Zum Gutachten von Prof. Dr. W. Lambert (Stuttgart) über die Vorschläge zu unterirdischen Schnellstrassenbahnen in Zürich

Von K. Fiedler, a. Bahningenieur der Städt. Strassenbahn Zürich

Bild 3. Netzvorschlag
Lambert. Zahlen =
Anzahl Linien

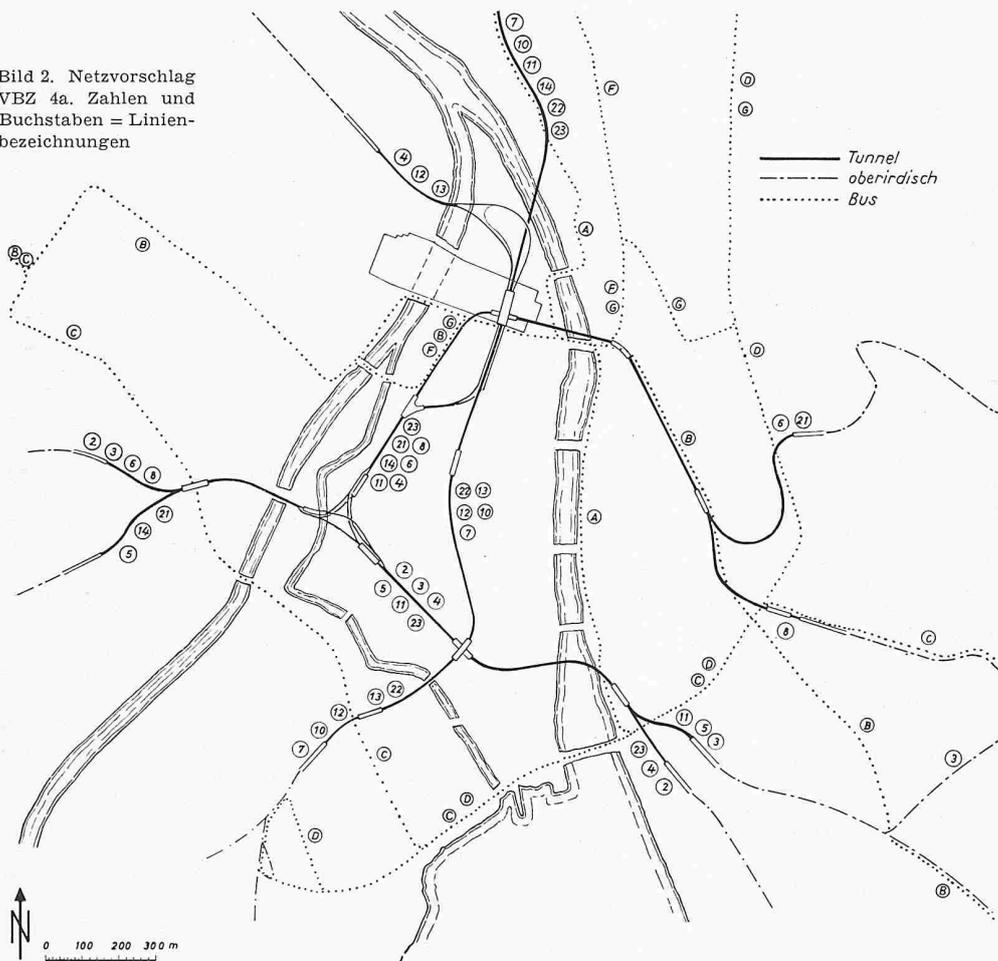
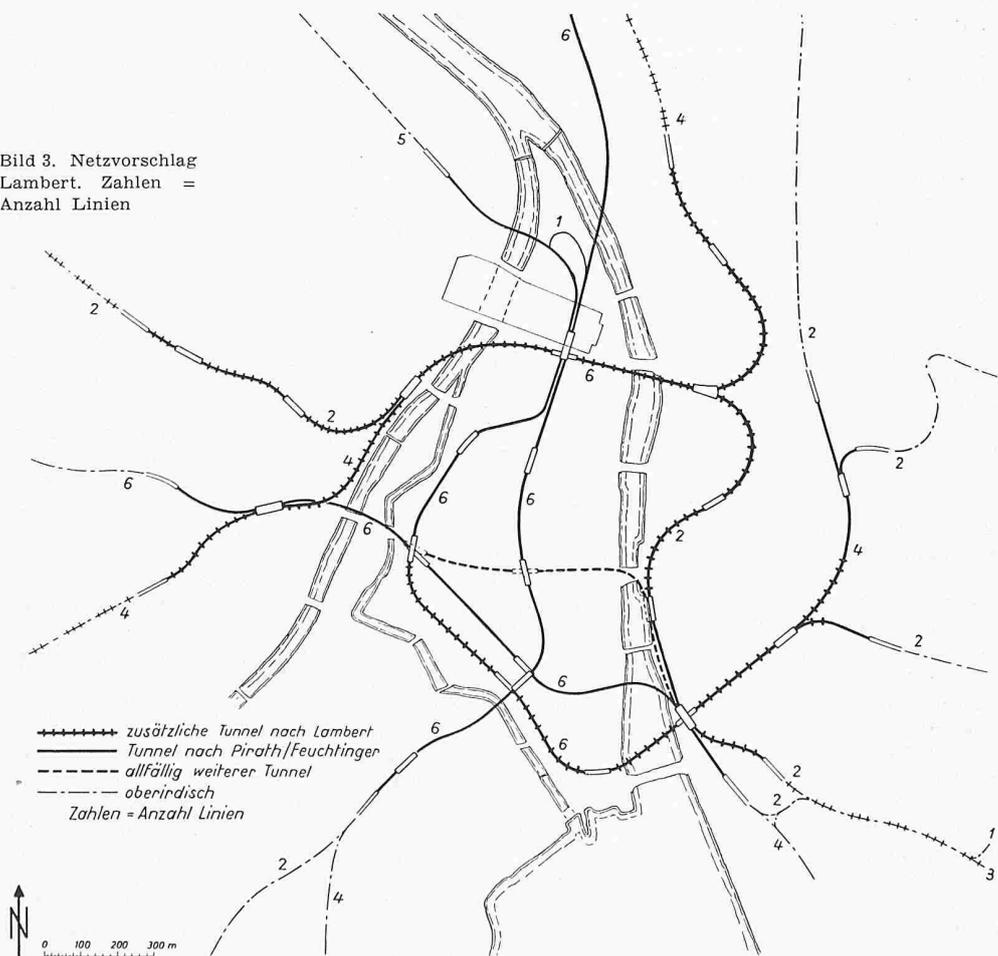
Da aber weder der eine noch der andere Vorschlag in verkehrlicher wie betrieblicher Hinsicht voll zu befriedigen vermöge, untersucht der Gutachter zum Schluss Verbesserungen durch Netzausbau (Bild 3) und schlägt neue Tunnelverbindungen vom Hardplatz über Kasernenquai-Hauptbahnhof-Central nach der Weinberg-Hofwiesenstrasse und nach dem Limmatquai-Bellevue vor. Dazu empfiehlt er einen Tunnel Sihlporte-Talstrasse-Bürkliplatz-Bellevue-Heimplatz für die Richtungen Oberstrass und Fluntern, allenfalls noch Sihlporte-Augustinergasse-Rathaus-Bellevue. Wegfallen würde dann bei P/F Rennweg-Heimplatz, bei VBZ Central-Zähringer-Heimplatz und Platte. Damit wird aber grundsätzlich nichts anderes skizziert als der viergleisige Ausbau VBZ Stauffacher-Sihlporte-Löwenplatz und der auf Einspruch des Tiefbauamtes abgelehnte Tunnel Paradeplatz-Bürkliplatz-

Bellevue. Die Länge des Tunnelnetzes erreicht so 16 km statt 12 km, die mögliche Linienzahl wird unter Verzicht auf Verflechtungen von 18 bei P/F und 15 der VBZ auf 24 erhöht. Dadurch sollen die vorgesehenen innerstädtischen Buslinien ganz entfallen (was aber in Richtung Oerlikon wegen der zu grossen Stationsabstände unmöglich wäre) und auch die zukünftigen Verkehrsbedürfnisse befriedigt werden können. Diese schätzt Lambert bei einer Einwohnerzahl von höchstens 591 440 nach Zonenplan 1955 auf 240 000 zusätzliche Fahrten täglich = 80 Mio im Jahr mehr als 1952 mit 420 000 Tagesfahrern, also gut 50 % Zunahme.
